浜岡原子力発電所原子炉施設保安規定変更認可申請書
補足説明資料
(コメントに対する回答について)

令和4年5月11日
中部電力株式会社

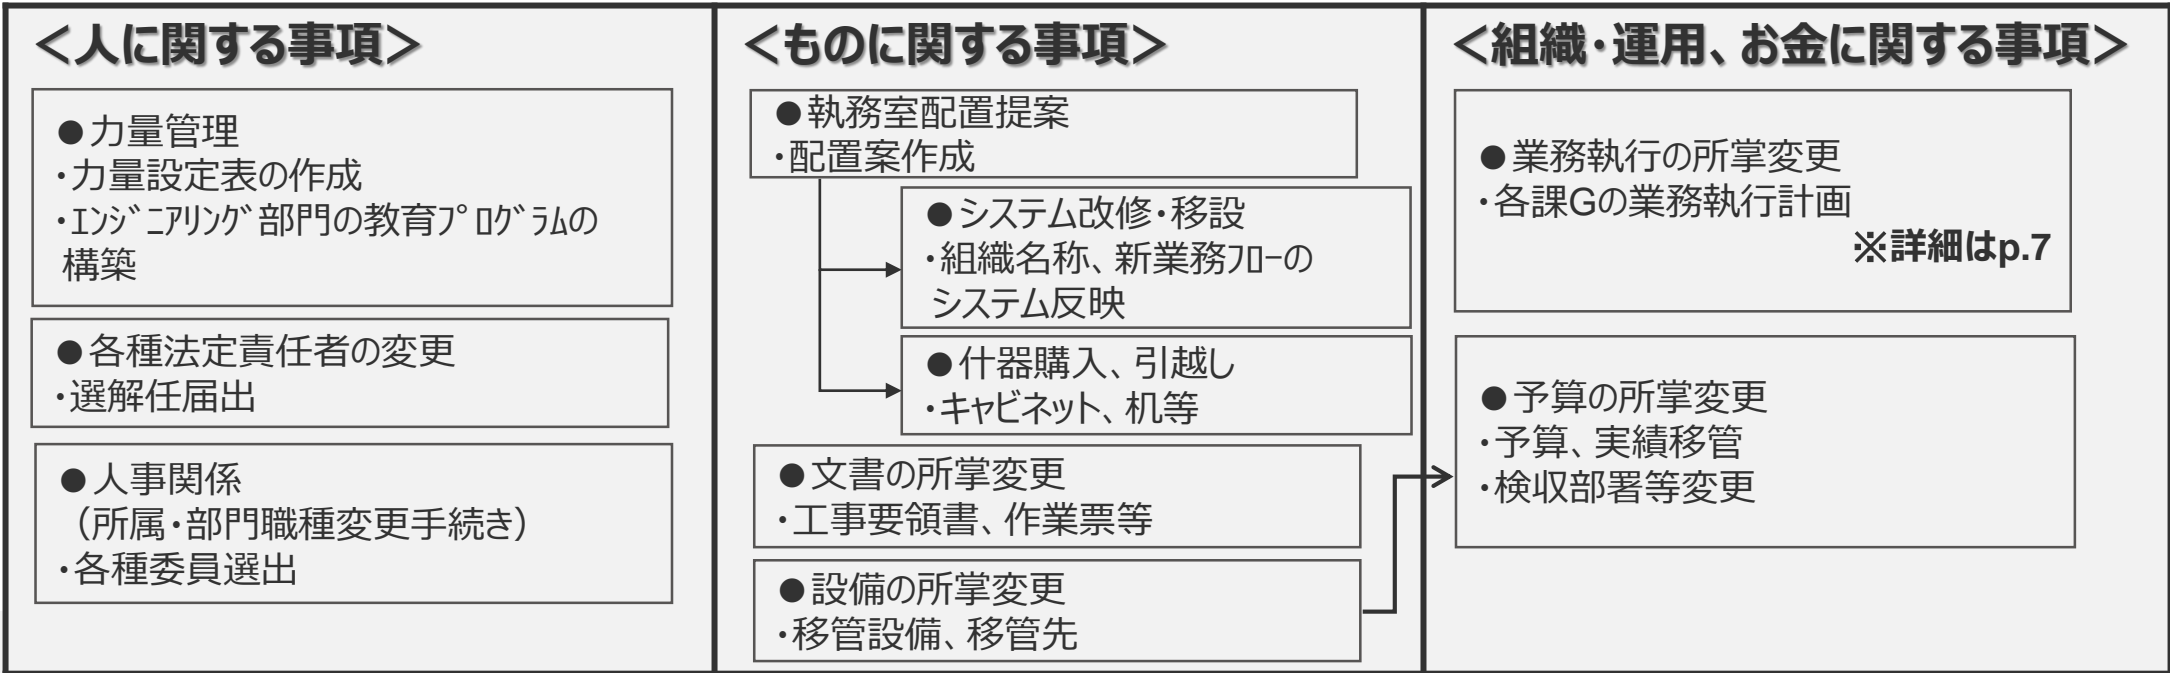
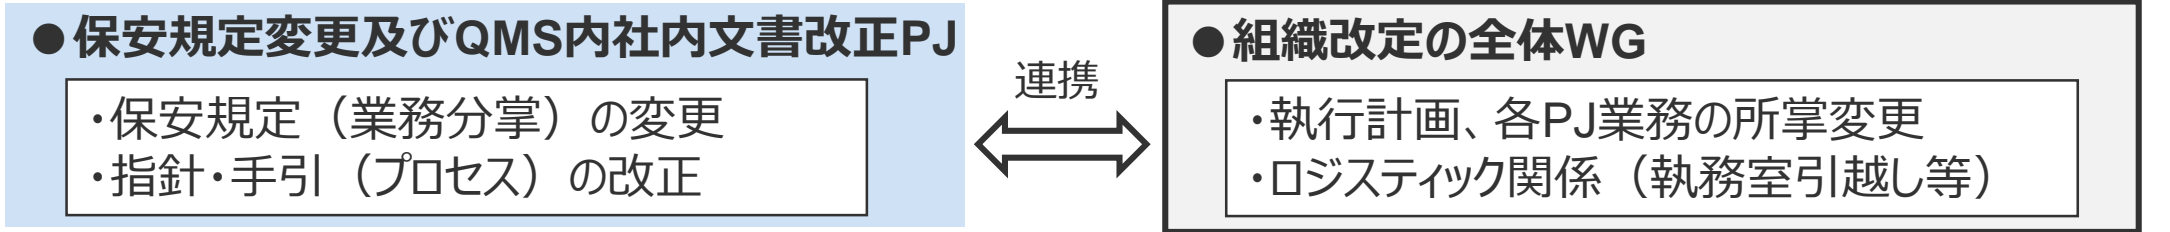
組織改定の前後ですべての業務が問題なく引継ぎができることを説明すること。

組織改定全体WGのうち、保安規定と組織変更に係る部分について、どのような課題が抽出され、どう解決したのかについて、具体的な内容を示すこと。

4~7ページ参照。

- ✓ 保安規定の変更やQMS内社内文書の改正については、安全品質保証部長をプロジェクトオーナーとして『**保安規定変更及びQMS内社内文書改正プロジェクト**』を立ち上げ、業務分掌及びプロセス変更に対応を行っている。【次ページ参照】
- ✓ それ以外の事項（執行計画、ロジスティック、力量管理等）については、総括管理課を取りまとめとした『**組織改定の全体WG**』にて、「人」「もの」「組織・運用など」の事項に対して、組織改定に向けての準備を行っている。
- ✓ 両PJ及びWGは連携を取りながら進めている。

- ・エンジニアリング業務と保修業務の専門組織化の検討を主導してきたメンバーと保安規定管理部署である本店品質保証グループ及び原子力安全グループで、保安規定第106条（施設管理）の担当部署整理表（4月1日ヒアリング資料のうち資料②添付資料1－4；次ページに抜粋を示す）を作成し、職務が変更前後で抜けなく引き継がれている職務の記載となることを確認した。

各課の業務執行計画ごとに業務内容を抽出し、それぞれに対し引継先となる新部署を整理、明確化することで、すべての業務が漏れなく引き継がれるようにしている。
